Die frühzeitige Öffentlichkeitsbeteiligung wurde gemäß § 3 Abs. 1 BauGB vom 09.01. 2017 – 03.02.2017 durchgeführt. Am 31.01.2017 fand eine öffentliche Informationsveranstaltung statt (siehe Anlage 7.8).

Vorhabenbezogener Bebauungsplan „Gneisenaustraße 65-71“

**Vorhabenbezogener Bebauungsplan Nr. 140/62 "Gneisenaustraße 65 - 71",
Stadt Ulm, Stadtteil Westen (TK 25: 7625 Ulm-Südwest)**

AT/Vh-Bez.: Kein aktiver Auftrag		AT/Vh-Nr.: Kein aktiver Auftrag	
TI NL	Südwest		
PTI	Stuttgart		
ONB	Ulm		
Bemerkung:		AsB	31
		VsB	731B
		Name	Miess, Ruben PTI22
		Datum	25.10.2016
		Sicht	Lageplan
		Maßstab	1:500
		Blatt	1

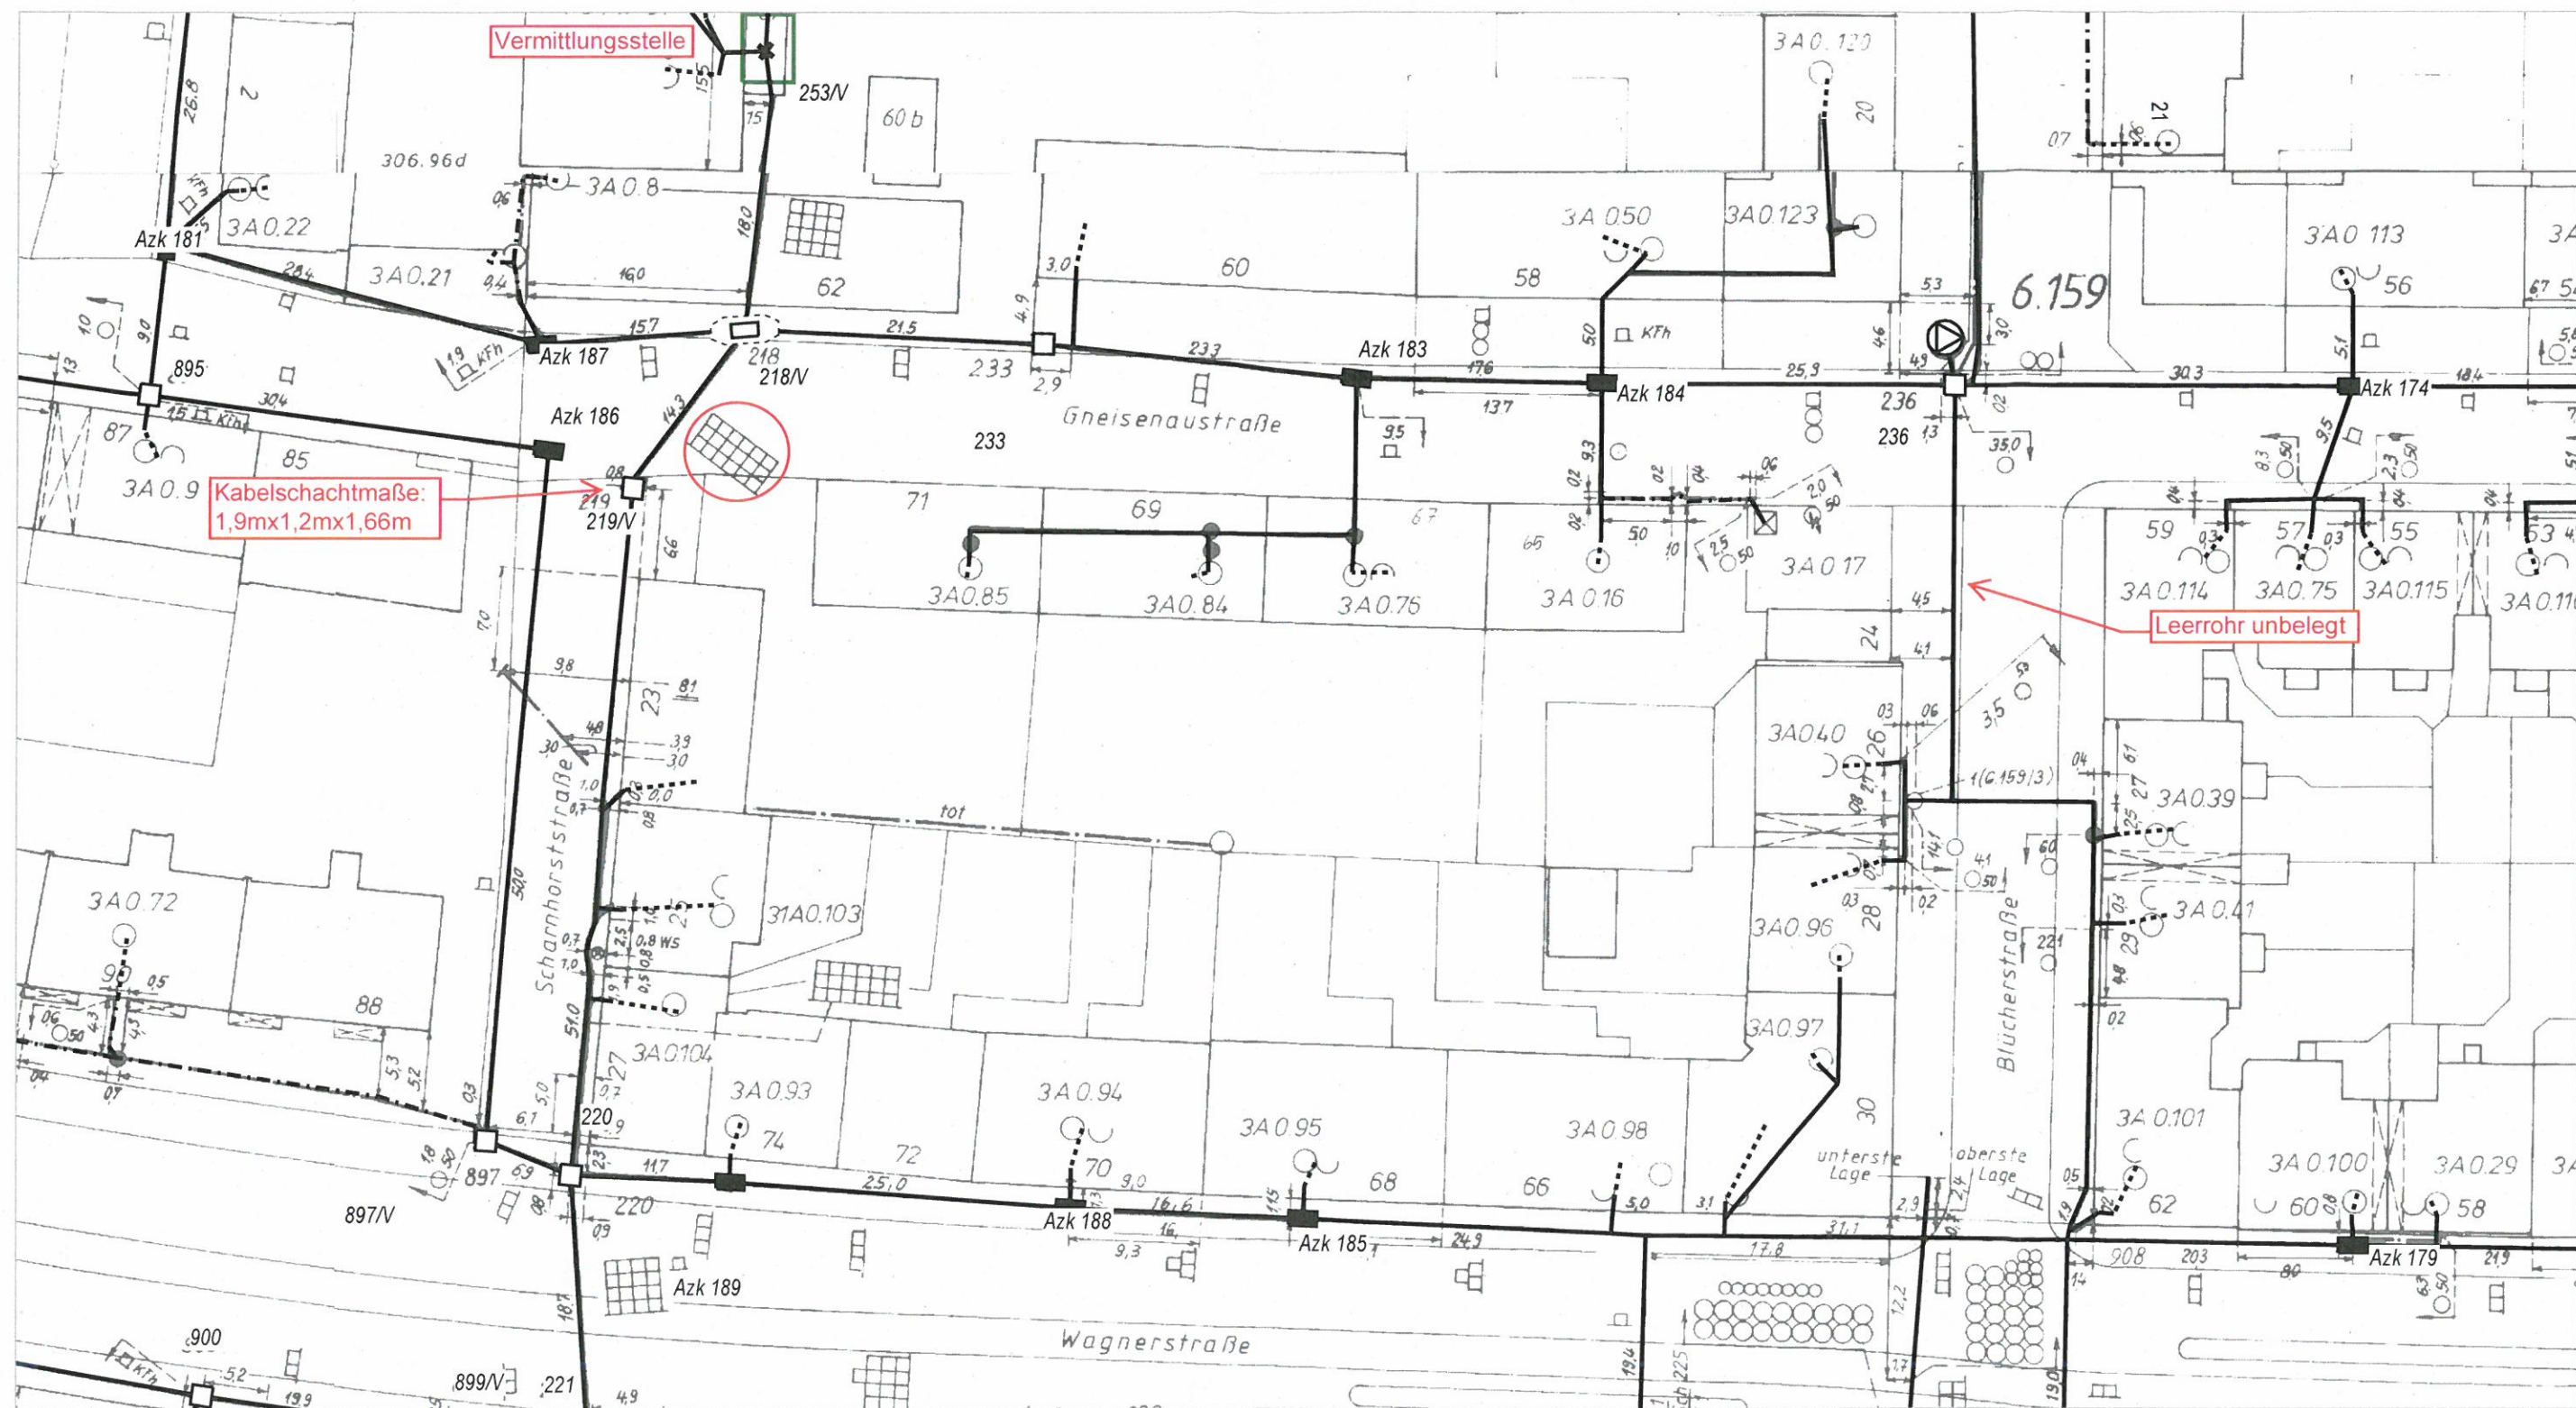
Im betroffenen Bereich befinden sich hochwertige TK-Linien der Telekom, welche nicht beeinträchtigt werden dürfen. Diese befinden sich im westlichen Bereich des Bauvorhabens entlang der Scharnhorststraße (östliche Straßen-Gehwegseite) und bestehen aus 18 Kabelkanalformsteinen (ca. 1,20m x 0,60m). Unsere Leitungen liegen gewöhnlich auf einer Tiefe von ca. 0,60m und im öffentlichen (Gehsteig-)Bereich. Dieser Kabelkanal lässt sich nicht verändern/umlegen, da es sich um die direkte Anbindung an/aus unserer Vermittlungsstelle handelt und ist entsprechend gegen Beschädigung zu sichern um einen störungsfreien Betrieb zu gewährleisten.

Im nördlichen Bereich des Bauvorhabens entlang der Gneisenaustraße queren nur die Anbindungen der derzeitigen Bebauung. Diese können im Zuge der Maßnahme zurückgebaut, bzw. zurückgezogen werden. Im östlichen Bereich des Bauvorhabens entlang der Blücherstraße quert ein Leerrohr die Gneisenaustraße.

Zur genauen Ortung unserer Leitungen empfehlen wir bauseits Suchschlitze zu tätigen.

<u>Deutsche Telekom Technik GmbH mit Schreiben vom 27.01.2017 (Anlage 7.3)</u> Im betroffenen Bereich befinden sich hochwertige TK-Linien der Telekom, welche nicht beeinträchtigt werden dürfen. Diese befinden sich im westlichen Bereich des Bauvorhabens entlang der Scharnhorststraße (östliche Straßen-Gehwegseite) und bestehen aus 18 Kabelkanalformsteinen (ca. 1,20m x 0,60m). Die Leitungen liegen gewöhnlich auf einer Tiefe von ca. 0,60m und im öffentlichen Gehsteig-Bereich. Dieser Kabelkanal lässt sich nicht verändern/umlegen, da es sich um die direkte Anbindung an/aus die Vermittlungsstelle der Telekom handelt und ist entsprechend gegen Beschädigung zu sichern um einen störungsfreien Betrieb zu gewährleisten. Die Anbindungen an den Bestand liegen im nördlichen Bereich entlang der Gneisenaustraße und können im Zuge der Maßnahme zurückgebaut werden. Im östlichen Bereich des Bauvorhabens entlang der Blücherstraße quert ein Leerrohr die Gneisenaustraße.	Die Stellungnahme wurde der Vorhabenträgerin weitergeleitet. Die Architekten sind im Dialog mit der Telekom. Da die Leitungen unmittelbar an das Gebäude angrenzen und aus Kostengründen nicht verlegt werden können, ist bei der Bauausführung besonderes Augenmerk auf die Sicherung der Leitungen zu legen. Zur genauen Lagebestimmung werden vor Baubeginn Suchschlitze ausgebaggert um den genauen Verlauf der Leitungen festzustellen und geeignete Erhaltungsmaßnahmen in Abstimmung mit der Telekom festzulegen. Die Stellungnahme wird zur Kenntnis genommen und wurde zur Berücksichtigung an den Vorhabenträger weitergeleitet.

Zur genauen Ortung der Leitungen empfiehlt die Telekom bauseits Suchschlitze zu tätigen. Es wird darum gebeten, die Telekom über Beginn und Ablauf bei einer eventuellen Baumaßnahme so früh wie möglich, mindestens 16 Kalenderwochen vor Baubeginn, schriftlich zu informieren, damit die Maßnahmen rechtzeitig koordinieren können.	Dem wird entsprochen. Die Telekom wird im Rahmen der koordinierten Leitungsplanung frühzeitig in die weiteren Planungsschritte eingebunden.
<u>Regierungspräsidium Freiburg mit Schreiben vom 27.01.2017 (Anlage 7.4)</u> Geotechnik: Sofern für das Plangebiet ein ingenieurgeologisches Übersichtsgutachten, Baugrundgutachten oder geotechnischer Bericht vorliegt, liegen die darin getroffenen Aussagen im Verantwortungsbereich des gutachtenden Ingenieurbüros. Insofern ein Gutachten nicht vorliegt, wird die Übernahme der folgenden Hinweises in den Bebauungsplan empfohlen: Das Plangebiet befindet sich im Verbreitungsbe- reich von Auenlehm unbekannter Mächtigkeit. Im tieferen Untergrund werden die Gesteine des Oberen Juras vermutet. Mit lokalen Auffüllungen vorangegangener Nutzungen, die ggf. nicht zur Lastabtragung geeignet sind, ist zu rechnen.	Die Stellungnahme wird zur Kenntnis genommen und wurde an die Vorhabenträgerin weitergeleitet. Im Zuge der weiteren Ausführungsplanung wird sie ein Baugrundgutachten veranlassen, welches Aufschluss über den Untergrund gibt. Ein Hinweis im Bebauungsplan erfolgt daher nicht.

Anlage
Bestandsplan

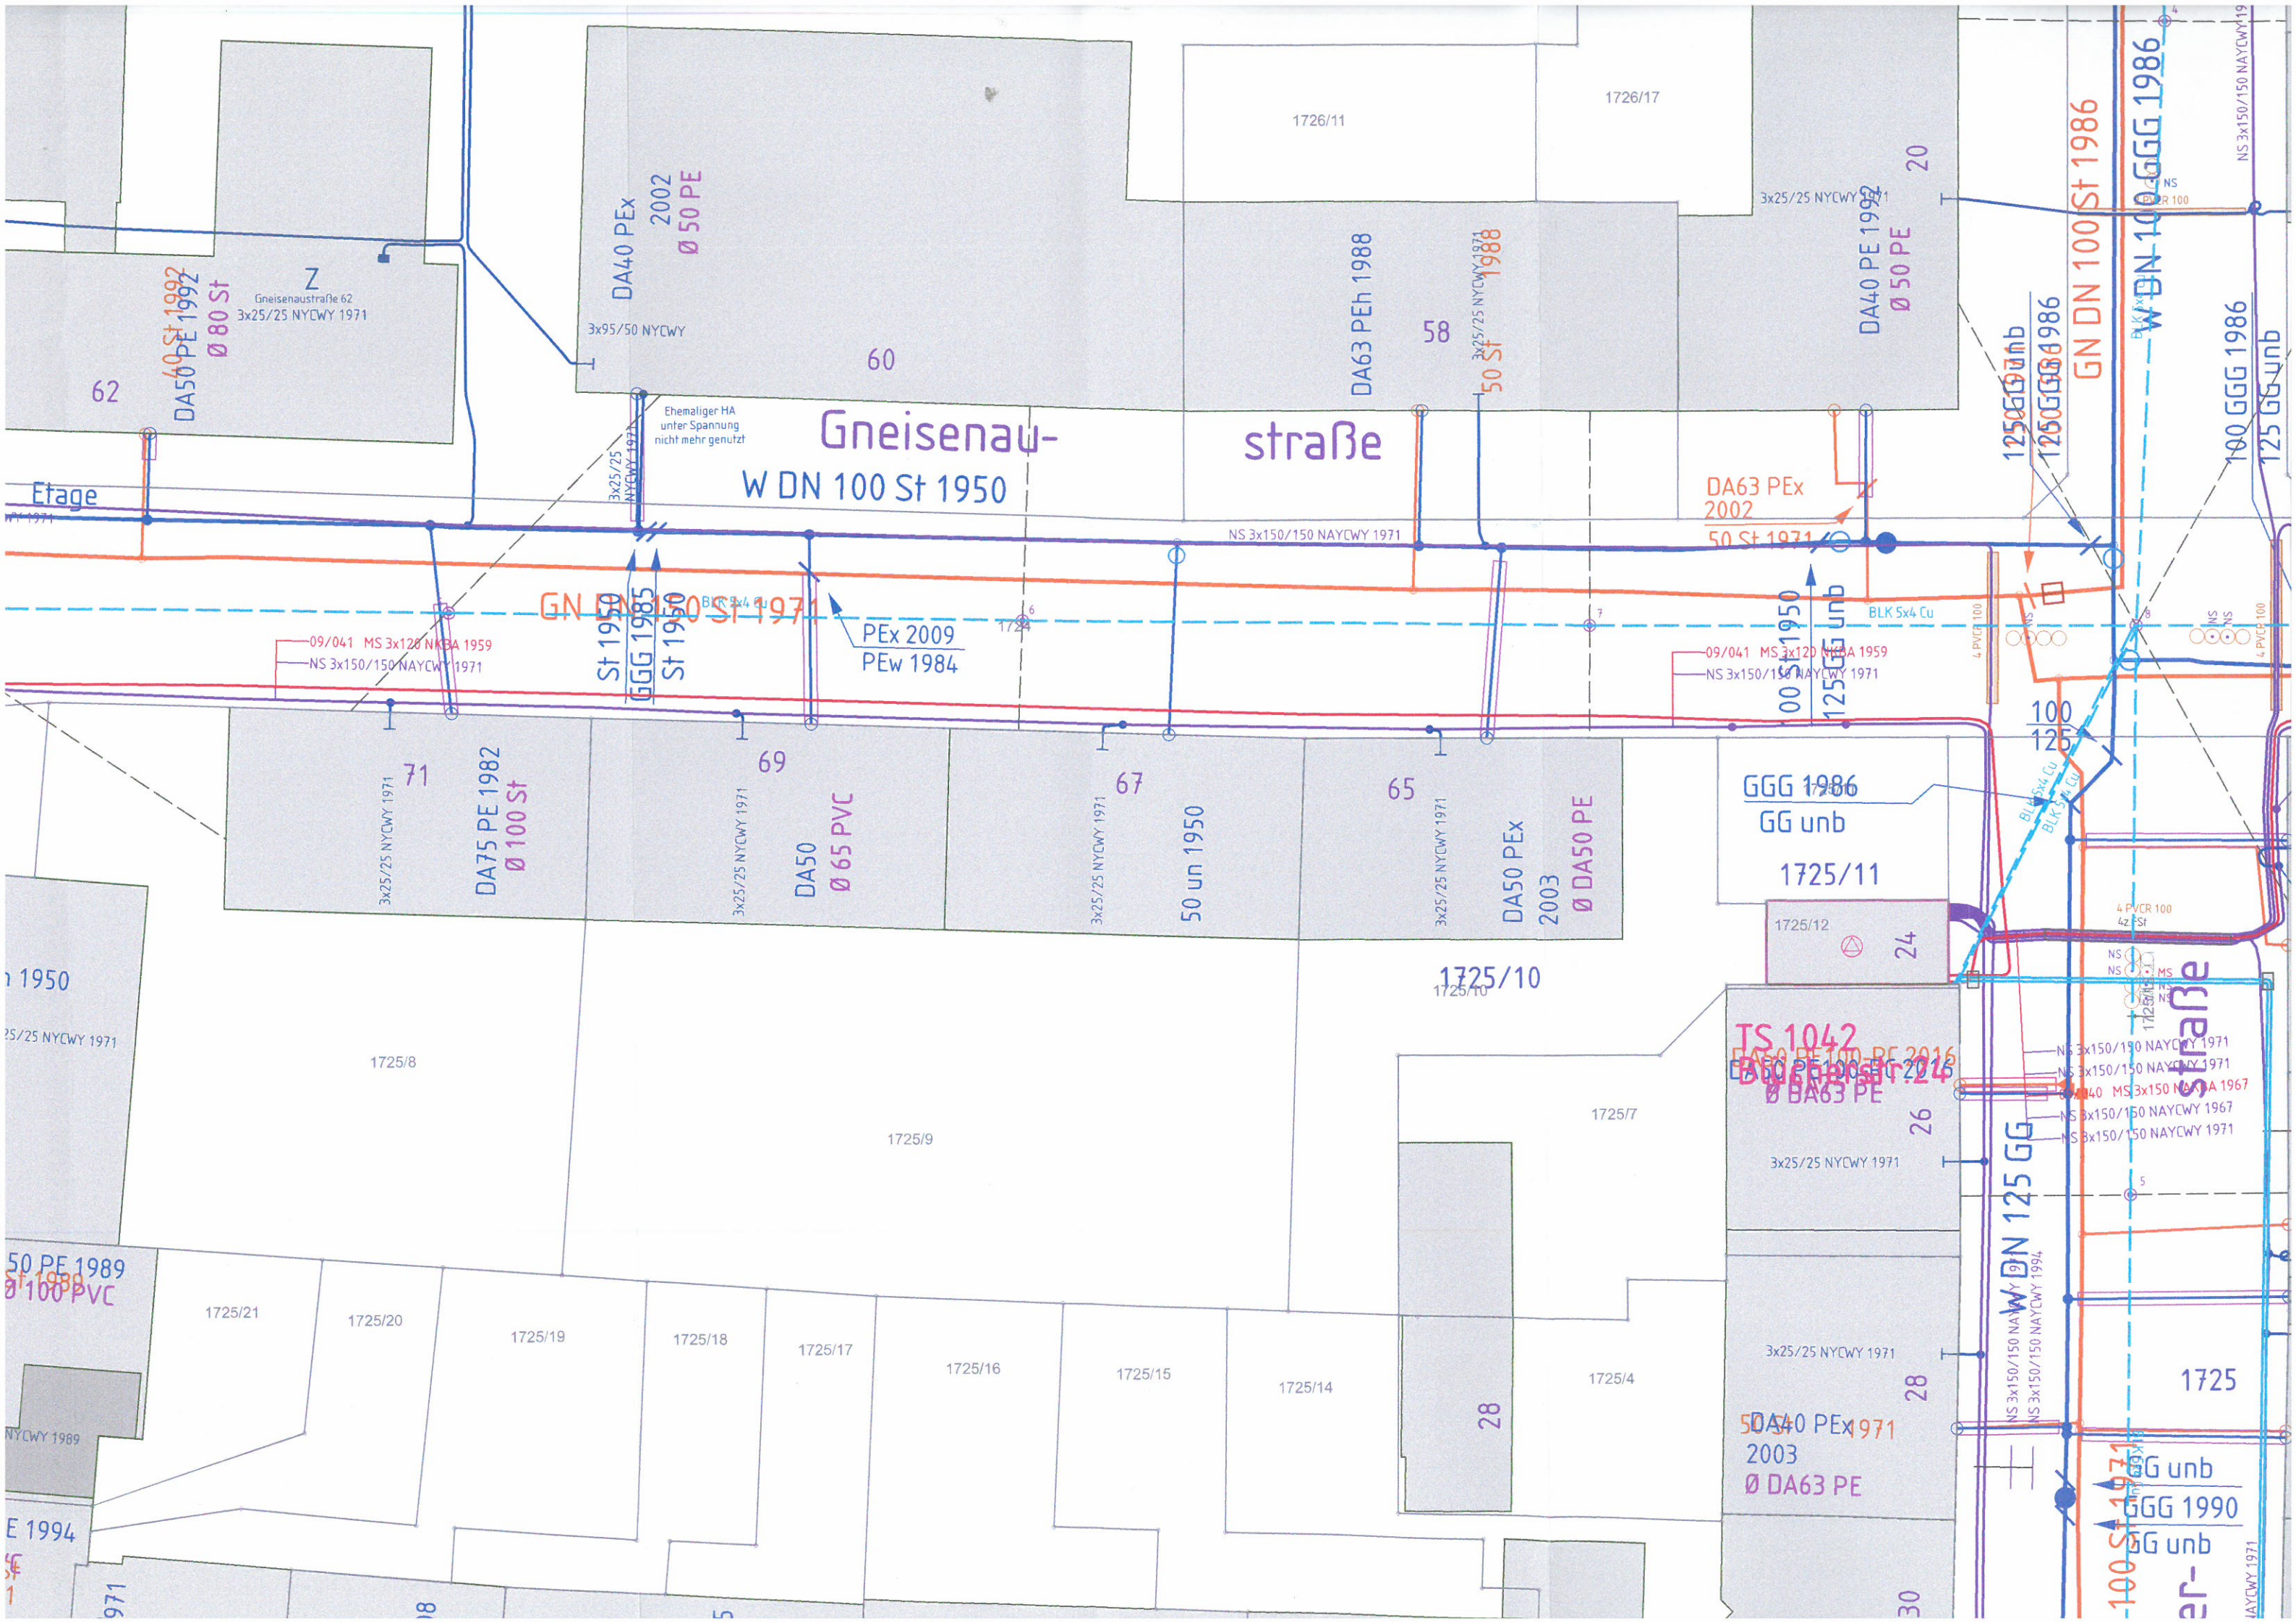
im geplanten Baubereich befindet sich auf dem Flurstück 1725/12 eine öffentliche Trafostation der Stadtwerke Ulm/Neu-Ulm Netze. Der Eigentümer dieses Flurstückes sind die Stadtwerke Ulm/Neu-Ulm Netze.

Die Vorhabenträgerin Flüwo Bauen Wohnen AG muss von den Stadtwerken Ulm/Neu-Ulm Netze das Flurstück käuflich erwerben und im Gegenzug eine neue öffentliche Trafostation in Ihrem Neubau ermöglichen. Für diese neue öffentliche Trafostation ist die Bestellung einer Dienstbarkeit für die Stadtwerke Ulm/Neu-Ulm Netze verpflichtend vorgesehen. Sämtliche Kosten, die im Zusammenhang mit der Trafostation stehen, auch Leitungsumlegungen, trägt die Vorhabenträgerin.

Während der Baumaßnahmen muss jederzeit der Zugang zu der sich im Betrieb befindlichen alten oder neuen öffentlichen Trafostation möglich sein.

Die Strom- und Trinkwassernetzanschlüsse der zum Abbruch vorgesehenen Gebäude müssen rechtzeitig vor Abbruchbeginn von den Stadtwerken Ulm/Neu-Ulm Netze zu Lasten des Bauherrn getrennt werden. Des Weiteren müssen durch die Grenzbebauung Netzleitungen im Gehweg auf Kosten des Bauherrn gesichert oder umgelegt werden.

<u>Stadtwerke Ulm/Neu-Ulm mit Schreiben vom 01.02.2017 (Anlage 7.5)</u> Im geplanten Baubereich befindet sich auf dem Flurstück 1725/12 eine öffentliche Trafostation der Stadtwerke Ulm/Neu-Ulm Netze. Der Eigentümer dieses Flurstücks sind die Stadtwerke Ulm/Neu-Ulm Netze. Die Vorhabenträgerin Flüwo Bauen Wohnen eG muss von den Stadtwerken Ulm/Neu-Ulm Netze das Flurstück käuflich erwerben und im Gegenzug eine neue öffentliche Trafostation in Ihrem Neubau ermöglichen. Für diese neue öffentliche Trafostation ist die Bestellung einer Dienstbarkeit für die Stadtwerke Ulm/Neu-Ulm Netze verpflichtend vorgesehen. Sämtliche Kosten, die im Zusammenhang mit der Trafostation stehen, auch Leitungsumlegungen, trägt die Vorhabenträgerin. Während der Baumaßnahmen muss jederzeit der Zugang zu der sich im Betrieb befindlichen alten oder neuen öffentlichen Trafostation möglich sein. Die Strom- und Trinkwassernetzanschlüsse der zum Abbruch vorgesehenen Gebäude müssen	Die Vorhabenträgerin und die Architekten stehen in engem Kontakt mit den Stadtwerken. Das Flurstück, auf dem die Trafostation steht, wird von der Vorhabenträgerin erworben und die neue Trafostation im östlichen Bereich in den Neubau integriert. Die Zugänglichkeit wird gewährleistet. Im Durchführungsvertrag, der zum Satzungsbeschluss erarbeitet wird, wird ein Passus aufgenommen, dass die genannten Kostentragungen durch die Vorhabenträgerin erfolgen müssen.

rechtzeitig vor Abbruchbeginn von den Stadtwerken Ulm/Neu-Ulm Netze zu Lasten des Bauherrn getrennt werden. Des Weiteren müssen durch die Grenzbebauung Netzleitungen im Gehweg auf Kosten des Bauherrn gesichert oder umgelegt werden.	
<u>Entsorgungsbetriebe Ulm GmbH mit Schreiben vom 02.02.2017 (Anlage 7.6)</u> Hausanschlussleitungen an den öffentlichen Kanal sind im Zuge des Bauantragsverfahrens zu beantragen. Neue Bäume sollen einen Abstand von mind. 2,5m aufweisen. Bei einem reduzierten Abstand zwischen mind. 1,5m und 2,5m ist ein Wurzelschutz vorzusehen.	Die Stellungnahme wird zur Kenntnis genommen und an die Vorhabenträgerin weitergeleitet.
<u>Stadt Ulm, Abteilung Umweltrecht und Gewerbeaufsicht mit Schreiben vom 15.02.2017 (Anlage 7.7)</u> Naturschutz: Im Fachbeitrag Artenschutz ist plausibel und nachvollziehbar dargestellt, dass sich bei Berücksichtigung der Vermeidungsmaßnahmen V1 - V3 und der Bestellung einer ökologischen Baubegleitung keine Verbotstatbestände gemäß § 44 BNatSchG ergeben. Die Vermeidungsmaßnahmen und die ökologische Baubegleitung sind als textliche Festsetzung im Bebauungsplan festgesetzt. Bei Hinweise wird folgende textliche Ergänzung empfohlen: „Die mit der ökologischen Baubegleitung beauftragte Person ist der Unteren Naturschutzbehörde zu benennen. Der Unteren Naturschutzbehörde ist über die Aktivitäten der ökologischen Baubegleitung jeweils ein Tätigkeitsbericht zuzusenden. " Wasserrecht: Für den Fall, dass die Tiefgarage in das Grundwasser einbindet, muss das Vorhaben dicht und auftriebssicher geplant und hergestellt werden. Für eine mögliche bauzeitliche Grundwasserhaltung ist rechtzeitig vorab eine wasserrechtliche Erlaubnis bei der Stadt Ulm, Abteilung Umweltrecht und Gewerbeaufsicht, zu beantragen.	Die Vermeidungsmaßnahmen werden in die textlichen Festsetzungen zum Bebauungsplan übernommen. Der Hinweis wird in der vorgeschlagenen Formulierung in die Hinweise zum Bebauungsplan übernommen und als Passus im Durchführungsvertrag aufgenommen. Die Stellungnahme wird zur Berücksichtigung bei der Ausführungsplanung an die Vorhabenträgerin weitergeleitet.
